## 総検第4-1号等で示された質問に対する回答

平成24年3月13日  
原子力安全・保安院

## 2. 制御棒挿入性について

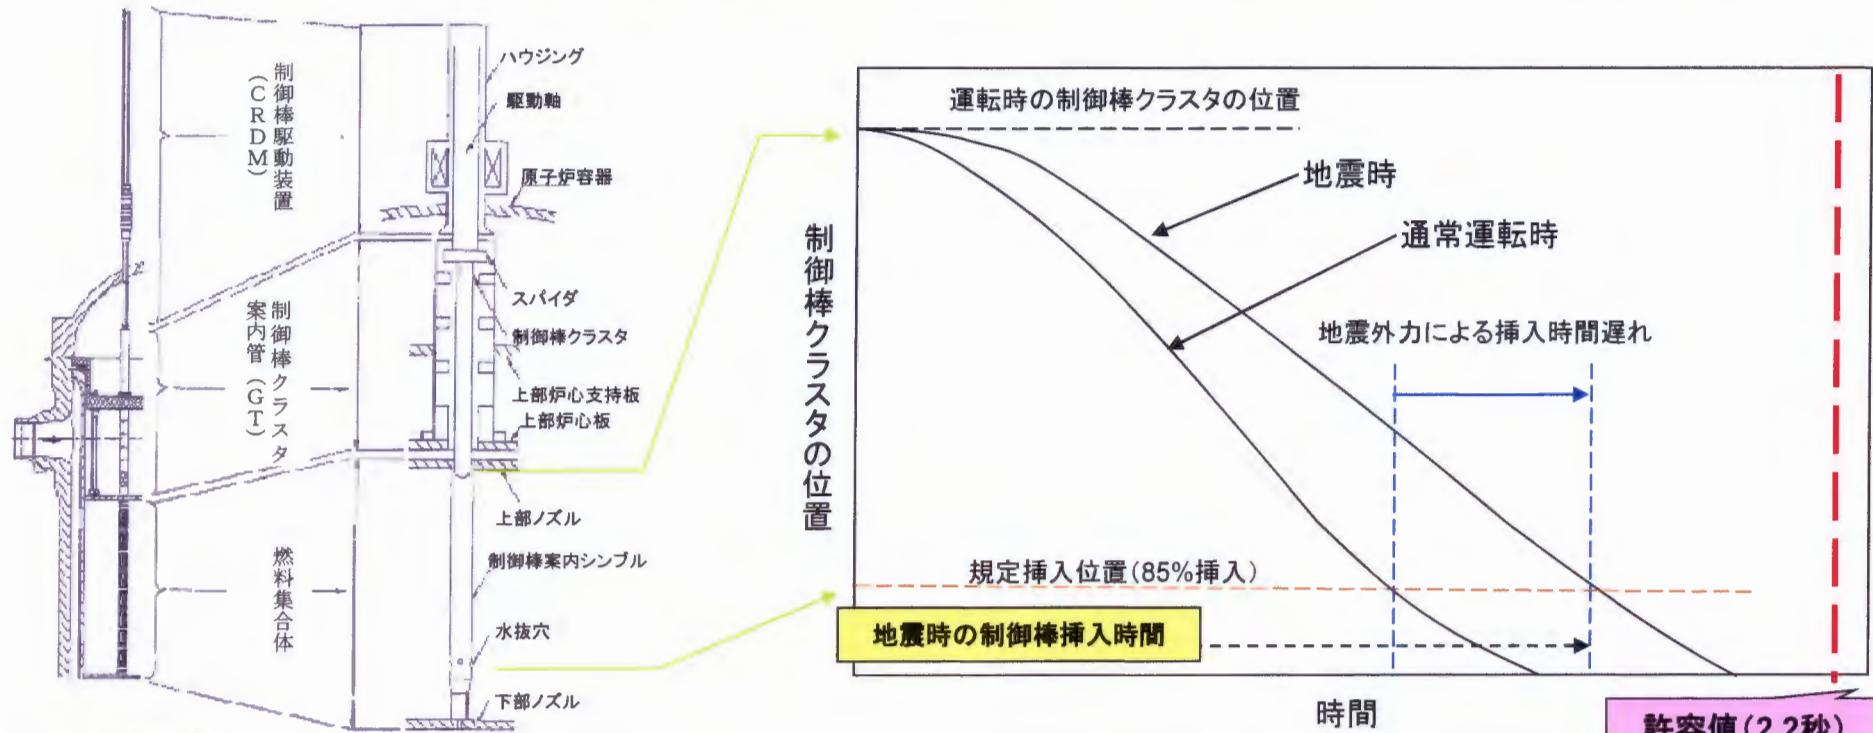
制御棒挿入性についての検討結果を示すこと。

制御棒挿入性については、今回の評価において関西電力より、耐震裕度が十分に大きいことのデータとして以下が示されている。

- 原子力安全基盤機構の機器耐力試験では、大規模加振条件下で制御棒挿入試験が実施された。それによれば、実機サイトの  $S_2$  包絡波 (473gal) の 3.3 倍までの実験を行い、許認可上の許容時間 (2.2 秒) 程度で問題なく挿入されることが確認されている。

また、限界を求めるための実機条件での解析結果から、 $S_2$  包絡波の 6.0 倍の地震条件において大幅に挿入時間が遅れるものの、制御棒が全挿入されることが確認されている。

一方、挿入経路の各設備（制御棒駆動装置、制御棒クラスタ案内管、燃料集合体）については、実機条件での解析により、構造強度面で非常に大きい裕度が確認されている。

- 地震時制御棒挿入時間の許容値は、設置許可申請における安全解析の計算条件に用いた制御棒挿入時間が用いられている。

この挿入時間に関する検討の一例として、原子力安全委員会原子炉安全専門審査会は、安全解析における判断基準（燃料棒被覆管最高温度、最小 DNBR）に達する制御棒挿入遅れ時間を評価しており、4 ループプラントで 11 秒まで問題がないことが示されており、耐震評価の許容値である挿入時間 2.2 秒については、この許容値そのものに相当の余裕があるものと考えられる。

当院は、許容値である挿入時間そのものが余裕を持った設定であることを踏まえた上で、上記の原子力安全基盤機構における検討から、設計に用いる地震動を大きく超えるような地震動 ( $S_s$  の 2 倍を超える約 1,560 ガルの地震動) に対して、許認可上の許容時間 (2.2 秒) 程度で制御棒が全挿入されると共に、挿入経路の設備（制御棒駆動装置、制御棒クラスタ案内管、燃料集合体）について、構造強度面での耐力評価に大きな余裕 ( $S_s$  の 3 倍を超える約 2,100 ガル以上の地震動に対する発生応力が許容値以内) があり、制御棒挿入性評価においては相当の耐震裕度が存在するものと考えている（添付一1）。
